PROJEKTE ZUR EMISSIONSVERMINDERUNG IM INLAND VALIDIERUNGSBERICHT

ABWASSERWÄRME LÖWENGRABEN LUZERN

Dokumentversion	V4
Datum	05.08.2015

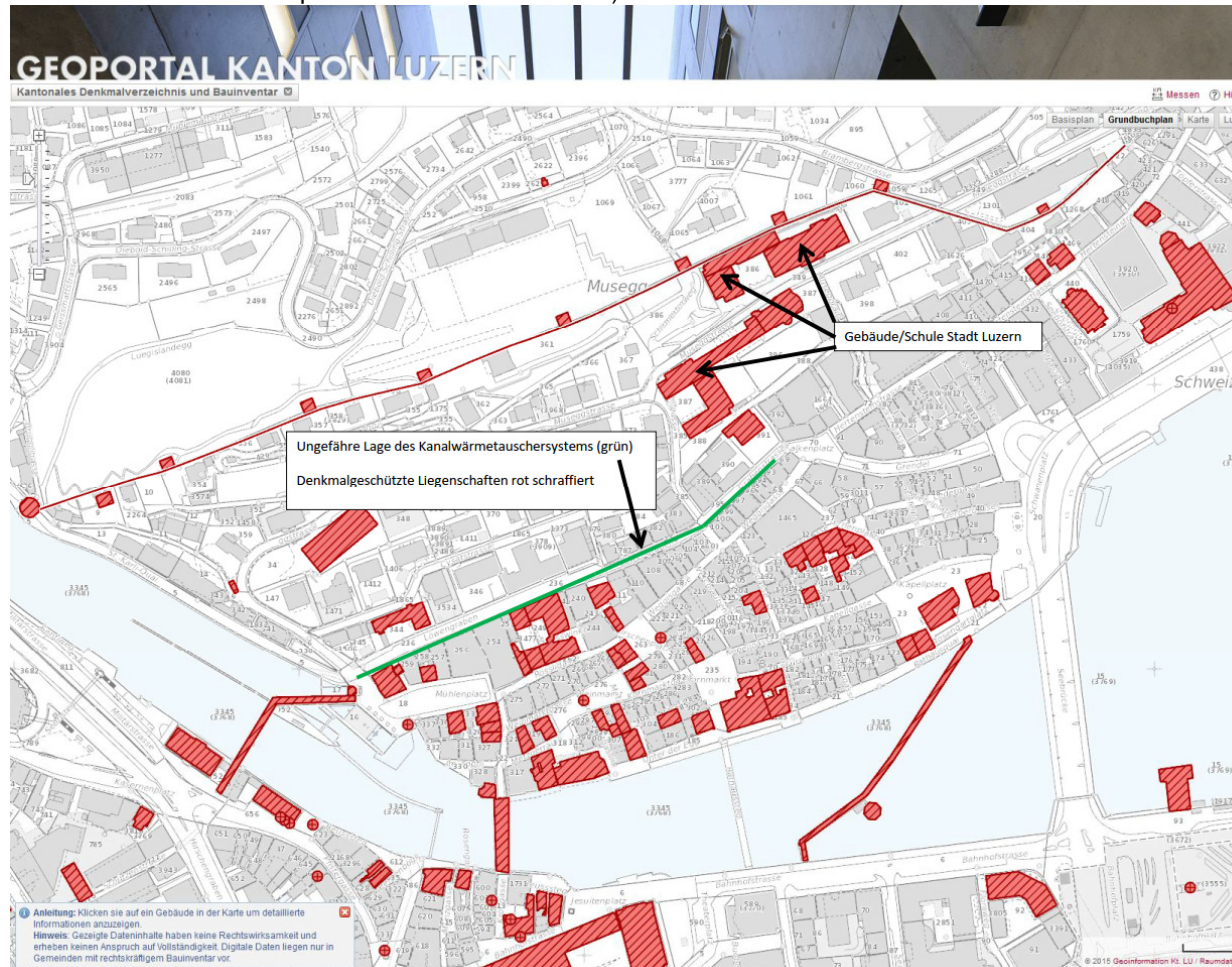
CAR 3		Erledigt	x
3.4.1	Die zur Bestimmung des Referenzszenarios verwendete Methode ist korrekt.		
3.4.2	Das Referenzszenario ist richtig bestimmt und beschrieben.		
Frage Gemäss dem Ergänzungsblatt der Mitteilung „Referenzszenario für Wärmeverbunde“ können im vorliegenden Projekt andere Referenzwerte angewendet werden. Falls andere Referenzwerte verwendet werden, ist dies zu begründen. Beim Kunde Manor besteht die Möglichkeit, dass die Energie zur Kühlung verwendet wird. Der substituierte Stromverbrauch muss ins Referenzszenario aufgenommen werden.

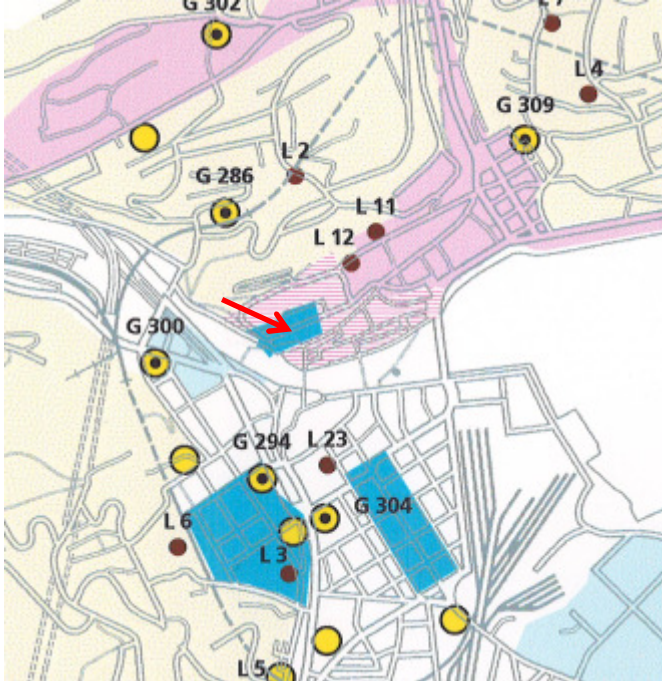
Das Referenzszenario wurde in der Version 2.2 des Projektbeschriebs ausführlicher beschrieben. Bitte belegen Sie weiterhin das gewählte Referenzszenario (Denkmalschutz, Heizvorlauftemperaturen, Erdwärmesonden etc.).

Warum kann bspw. keine Versorgung mit Holzpellets erfolgen?

Gibt es in der Nähe ein Gasnetz?

Diverse Gebäude im Perimeter des Fernwärmenetzes sind denkmalgeschützt (vgl. nachfolgenden Ausschnitt aus dem Geoportail des Kantons Luzern).

Alle rot eingefärbten und schraffierten Flächen bezeichnen Gebäude, die unter Denkmalschutz stehen. Die Lage des Wärmetauschersystems ist mit einer grünen Linie markiert.
